AdéFa à Monsieur le Commissaire enquêteur

PLU de Fayence-enquête publique

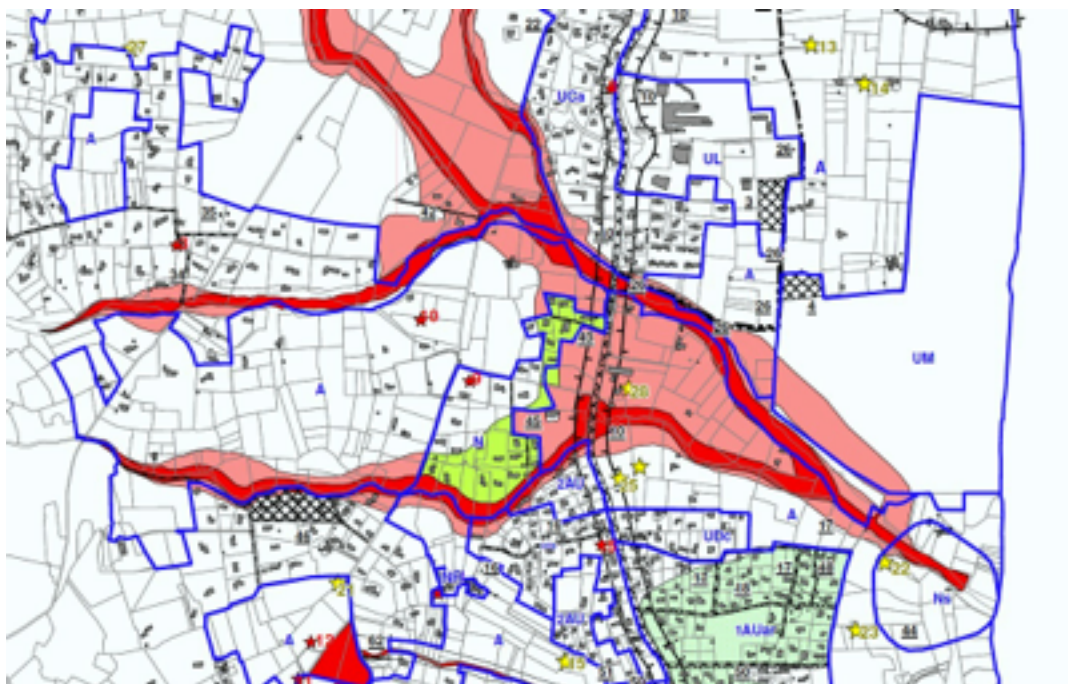
-plusieurs zones parcellaires issues du dispositif NB du POS ont été classées en U (PLU RP tome 2 p 59 ci après)

Dont celles situées au dessus de l'ancienne voie ferrée (Cauvets, Castelleras) qui sont actuellement très largement construites sur la base de terrains suffisamment grands pour ne pas casser outre mesure le parti «restanques» vertes en continuité du village.

Ces 2 zones devraient être sanctuarisées dans leur format actuel en passant en N (avec une exception possible pour le restaurant/hôtel Castellaras qui peut justifier un niveau adéquat de développement économique)

Dont diverses au nord du village, moins significatives en terme de site global, mais restant typique de la structure ancienne d'occupation des sols et à traiter avec une certaine attention.

-une zone en continuité du parvis agricole en entrée de ville coté Seillans a été classée U, avec des projets municipaux sur terre municipale

Ces terrains pour partie inondables en bordure de Camandre relèvent d'une perspective paysagère et agricole, et leur urbanisation apparaît de plus contradictoire avec le développement prévu du site touristique constitué par l'hôtel de la Camandoule.

Un classement en agricole paraît indispensable pour maintenir la qualité d'approche du village coté Seillans.
